3^{ème} Correction du Rhône (R3)

Analyse du projet

Rapport du 30 mars 2024

Version finale du 30 mars 2024

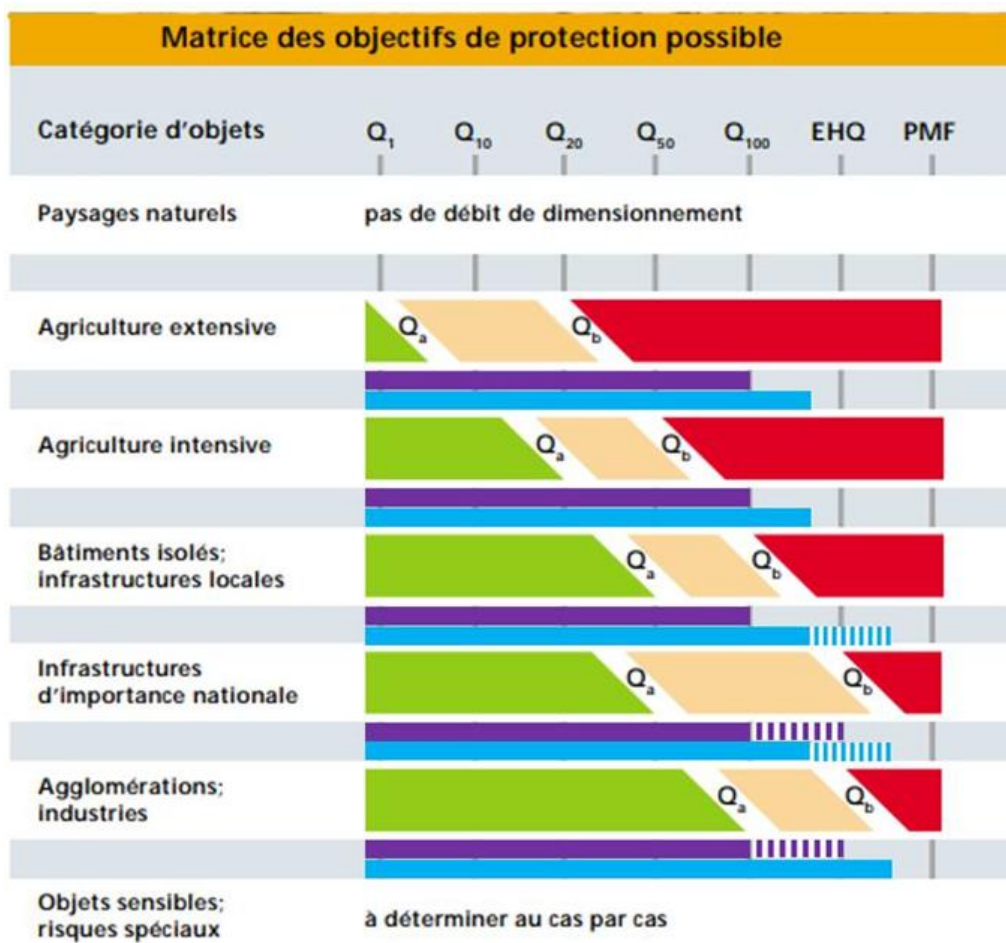
Dans le même schéma ci-dessous basé sur la « **Matrice des objectifs de protection possible** » les intentions sécuritaires selon le **plan sectoriel sont marquées par des bandes violettes** et leur mise en œuvre selon le **PA-R3 par des bandes bleues** :

Ce qu'on peut retenir de ces éléments :

Cette augmentation des objectifs de protection, qui va bien au-delà de ce que préconisent les directives et recommandations fédérales ou de ce qui a été défini par le Canton comme objectifs de projet à travers son plan sectoriel, pourrait être positive si l'ampleur des mesures prises pour les réaliser reste raisonnable. Ici, le risque identifié est de se retrouver avec un projet qui ne respecte plus le principe de proportionnalité, en particulier en termes de coûts (voir le chapitre consacré).

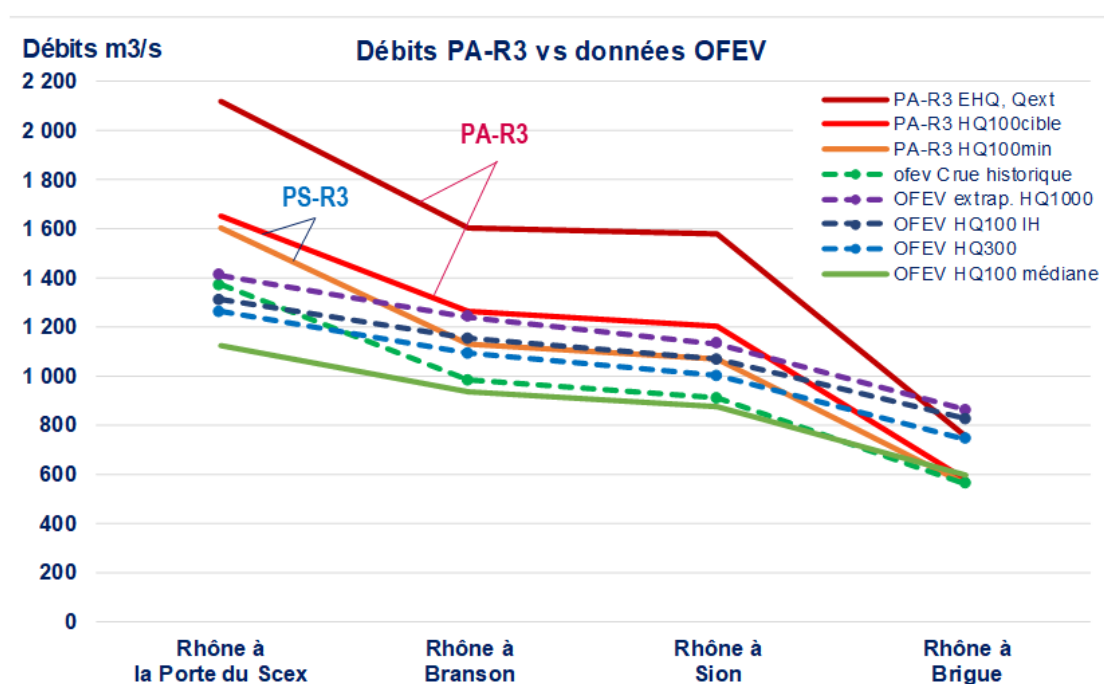
Ce qu'on peut retenir de ces éléments :

On constate que les débits du PA-R3 sont conformes à ceux des analyses statistiques de l'OFEV à Brigue, mais qu'ils sont progressivement plus élevés à l'aval.

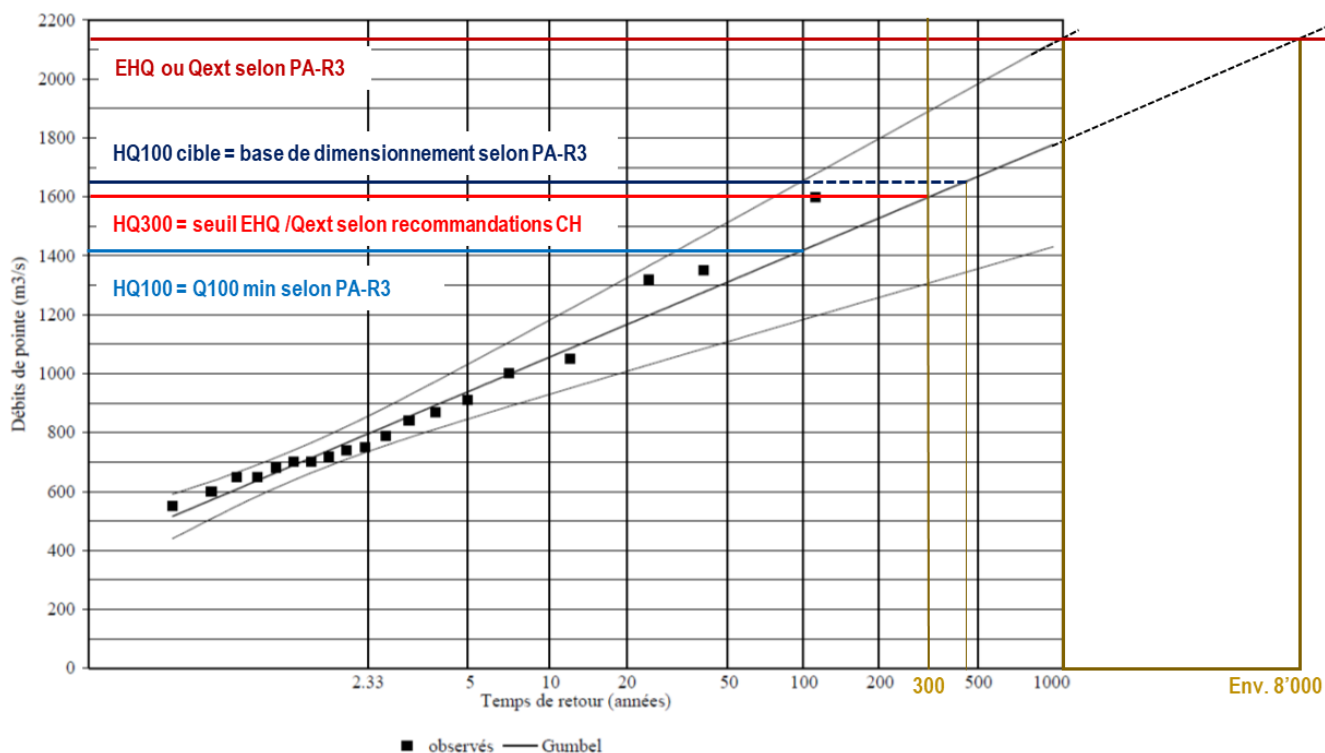
On notera dans le graphique ci-dessus (rectangles verts ajoutés), que la valeur haute de l'intervalle de confiance pour une crue centennale, soit HQ100 IH dépasse la valeur médiane pour un débit de crue tri-centennale HQ300 (et qui correspond au débit seuil pour des crues extrêmes et des dangers résiduels comme précisés dans les chapitres précédents).

Le fait que cette valeur soit supérieure à celle de la médiane pour 300 ans est le résultat de calculs statistiques qui dépendent notamment du nombre d'échantillons et des valeurs caractéristiques de la série analysée (moyenne, écart-type) en plus de l'intervalle de confiance qui est ici de 95%.

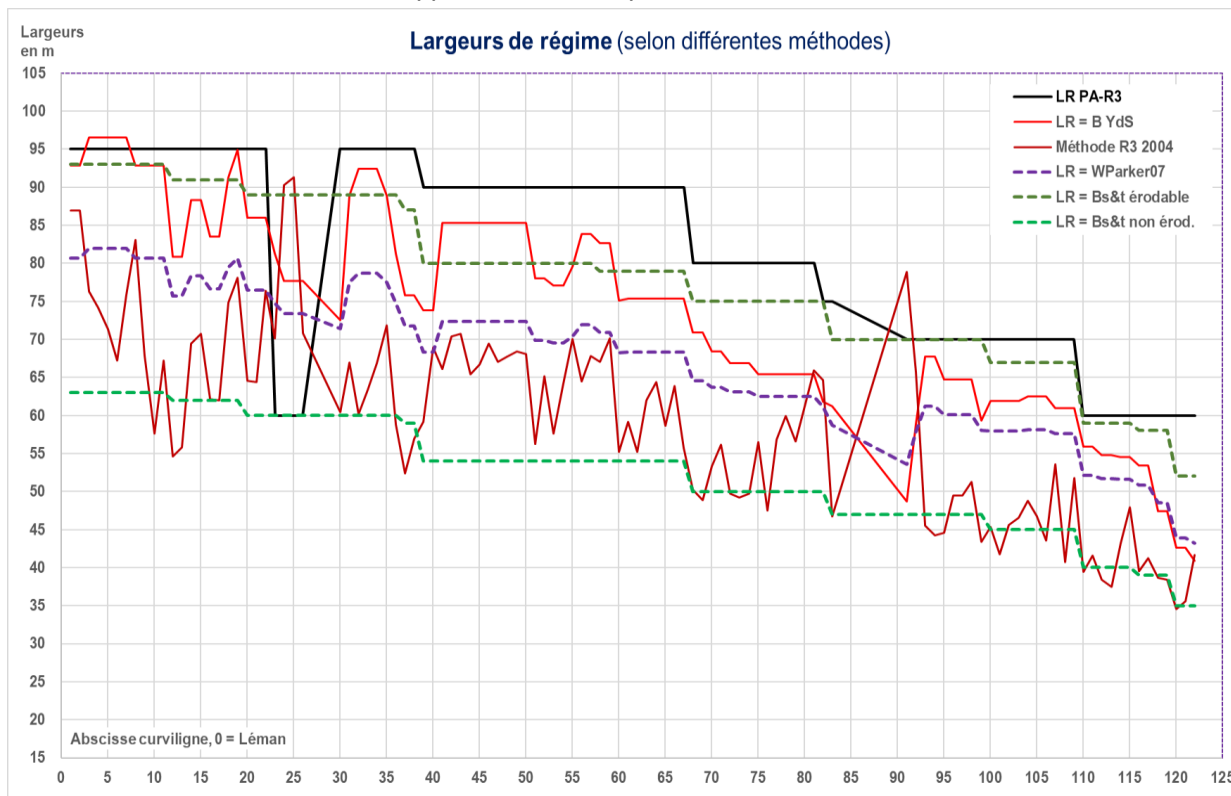
L'écart moyen sur la distance du Rhône concerné par l'aménagement serait ainsi supérieur à 20 mètres.

Ces calculs ont été affinés dans une approche kilométrique selon différentes méthodes :

On note des écarts très importants avec les largeurs prises en compte dans le PA-R3, et tout particulièrement entre les embouchures de la Dranse et de la Navisence.

Fig. 22: Optimisation des excavations dans les zones C3 (schéma du bas).

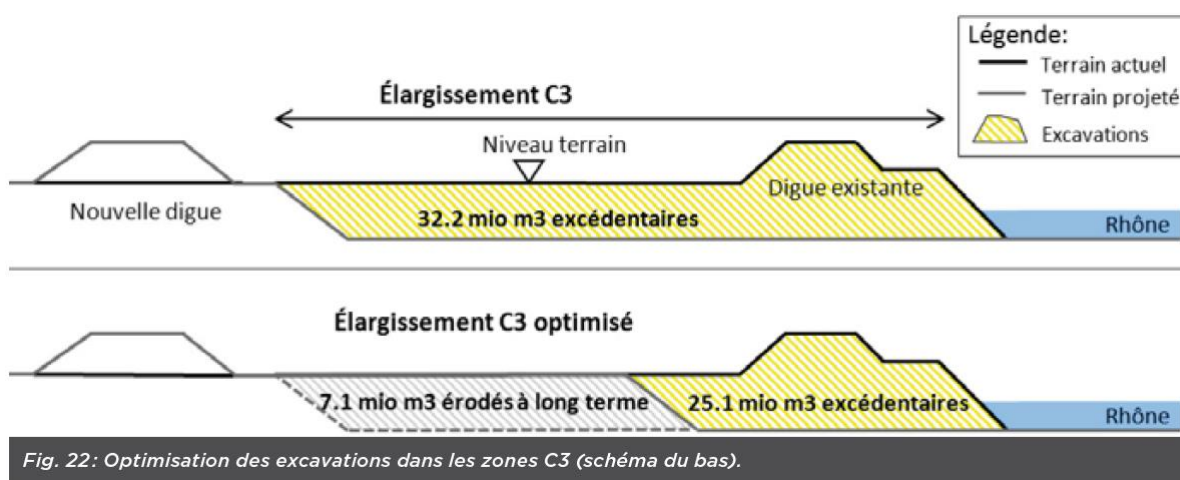
On peut s'interroger sur la qualité des milieux terrestres dans les élargissements C3 recréés sans préparation des fonds pour les mettre en connexion plus directe avec le Rhône (voir schéma ci-dessous tiré du RIE de 2014 [6]).

Ces zones devraient être en quelque sorte les pieds dans l'eau après leur excavation, qui représente encore plus de 7 millions de m³, car elles ne pourront pas être directement érodées par le Rhône, étant trop hautes pour les crues fréquentes. En effet, il est prévu d'excaver les C3 dans la largeur de régime. Par nature, le lit n'aura alors plus trop la possibilité de s'élargir par érosion des berges, puisque la largeur de régime définit ce point d'équilibre.
